## ZÁVAZNÉ STANOVISKO

**Moravské náměstí, pozemky p. č. 802, 803/1, 800 a 6, vše k. ú. Město Brno**

- *Městská památková rezervace Brno ustanovená nařízením Vlády ČSR č. 54/1989 Sb.*
- revitalizace parku – **UMĚLECKÝ OBJEKT**

K části žádosti „Park s kavárnou - **umělecký objekt**“ – provedení prací souvisejících s realizací osvětleného uměleckého objektu ve tvaru půlelipsy na střeše nové kavárny plánované na Moravském náměstí v Brně, na pozemku p. č. 802, k. ú. Město Brno, v rámci celkové revitalizace parku, v rozsahu dle předložené dokumentace pro stavební povolení zpracované Ing. arch. Martinem Sládkem a Ing. arch. MArch. Janicou Šipulovou v lednu 2021, dle § 14 odst. 3 zákona o státní památkové péči,

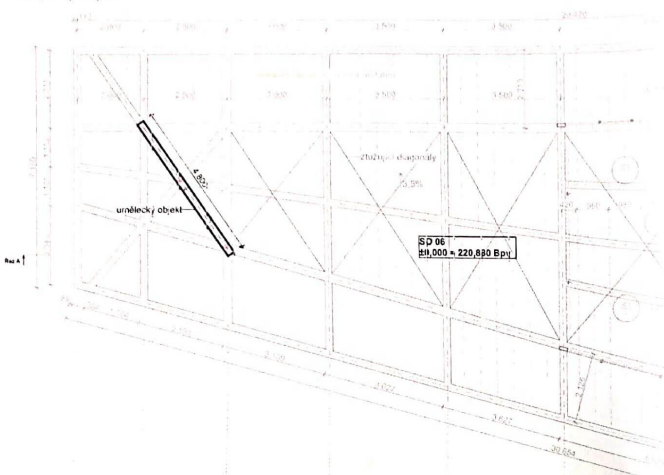
1. Před uvedením světelného uměleckého prvku do provozu bude na místo samé svolán kontrolní den za účasti Národního památkového ústavu, územního odborného pracoviště (NPÚ ÚOP) v Brně a OPP MMB, na kterém bude projednána finální podoba nasvětlení. Zpracovaný návrh konkrétního způsobu, barevnosti a intenzity osvětlení bude po projednání s NPÚ ÚOP v Brně předložen OPP MMB k rozhodnutí.

Podkladem tohoto závazného stanoviska jsou mimo jiného výkresy č. D.1.1.B.2.8.2 – „Půdorys střechy a řez kavárny s uměleckým objektem“ a č. D.1.1.B.2.8.3 – „Pohled“, jejichž platnost je stvrzena razítkem a podpisem OPP MMB.
